**Réponses du Transporteur  
à la demande de renseignements numéro 1  
de Nalcor Energy Marketing Corporation  
(« NEMC »)**

**DEMANDE DE RENSEIGNEMENTS N° 1 DE NEMC  
EN LIEN AVEC LA DEMANDE DU TRANSPORTEUR RELATIVE AU REMPLACEMENT  
DES GROUPES CONVERTISSEURS AU POSTE DE CHÂTEAUGUAY**

**Figure 2**  
**Configuration actuelle de l'interconnexion au poste de Châteauguay**

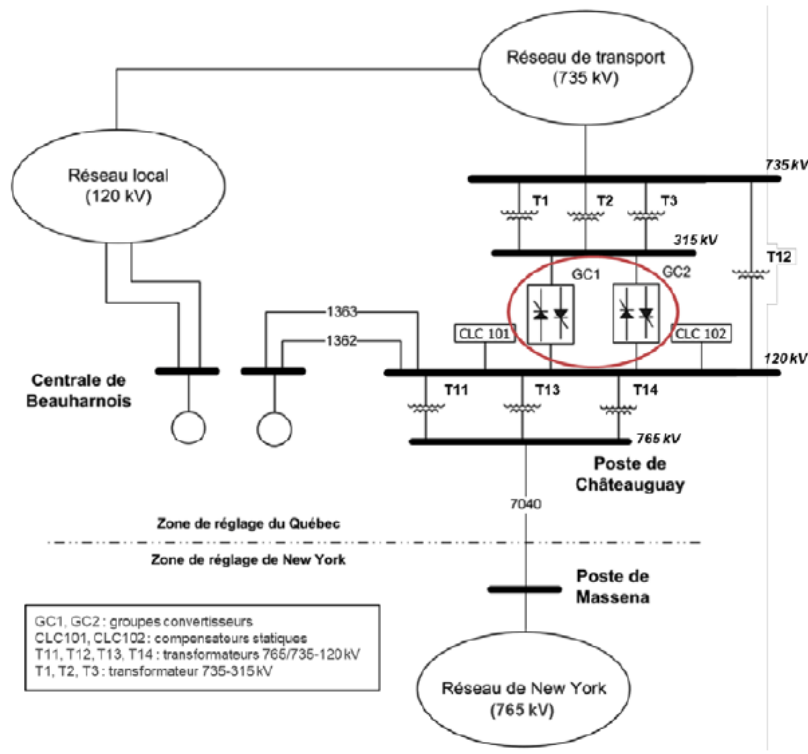
2.5 À la référence (i), le Transporteur réfère à un quatrième transformateur. Veuillez indiquer à quel endroit dans la Figure 2 (référence (ii)) se trouve ce quatrième transformateur.

10           **Le Transporteur précise qu'il s'agit du transformateur T12 dans la Figure 2 de la**  
11           **référence (ii).**

**(ii) Pièce jointe à la pièce C-NEMC-0002, Présentation du**  
                  **Transporteur datée du 4 octobre 2019, p. 6 et 7**

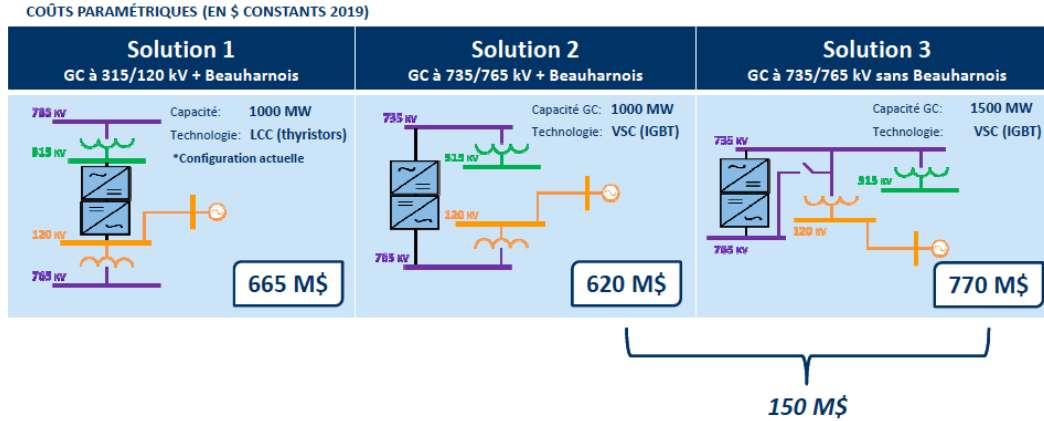
- 3.1 Veuillez confirmer que la présentation du Transporteur tenue le 4 octobre 2019 (référence (i)) correspond à la présentation reproduite par NEMC dans sa correspondance du 13 juillet 2022 (référence (ii)).

3.2       Veuillez confirmer que la solution proposée par le Transporteur dans le présent projet correspond à la solution 3 présentée par le Transporteur à la référence (ii). Si tel n'est pas le cas, veuillez décrire les différences entre la solution proposée et la solution 3 de la référence (ii).

1           **La présentation du Transporteur tenue le 4 octobre 2019 correspond au**  
2           **document joint à la pièce C-NEMC-0002.**

3           **Le Projet correspond à la solution 3 de la référence (ii).**

**(ii) Pièce jointe à la pièce C-NEMC-0002, Présentation du Transporteur datée du 4 octobre 2019, p. 6**

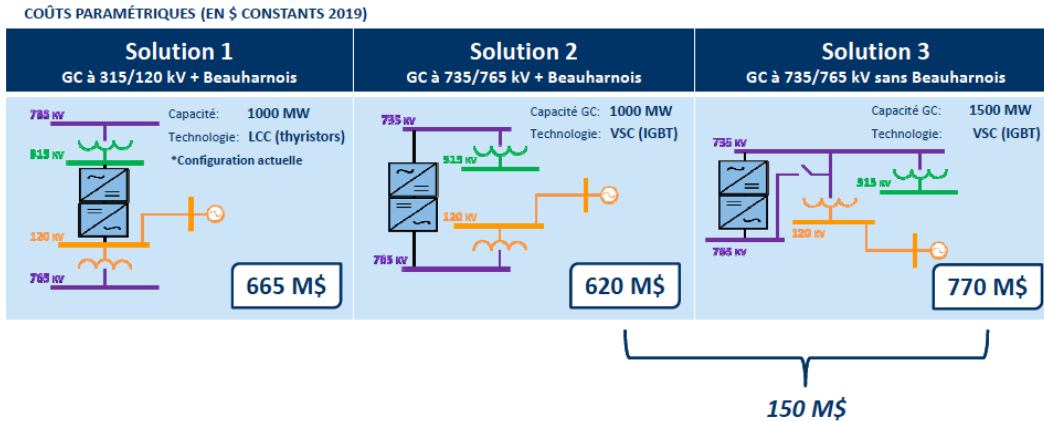
6.1 Veuillez confirmer si la solution 1 de la référence (ii) correspond en partie ou en totalité à la solution 2 de la référence (i). Si tel n'est pas le cas, veuillez expliquer la différence.

6.2 Veuillez confirmer si la solution 2 de la référence (ii) correspond en partie ou en totalité à la solution 1 de la référence (i). Si tel n'est pas le cas, veuillez expliquer la différence.

1 **Le Transporteur indique que la solution 1 de la référence (ii) correspond en**  
 2 **totalité à la solution 2 de la référence (i).**

3 **Le Transporteur indique que la solution 2 de la référence (ii) correspond en**  
 4 **totalité à la solution 1 de la référence (i).**
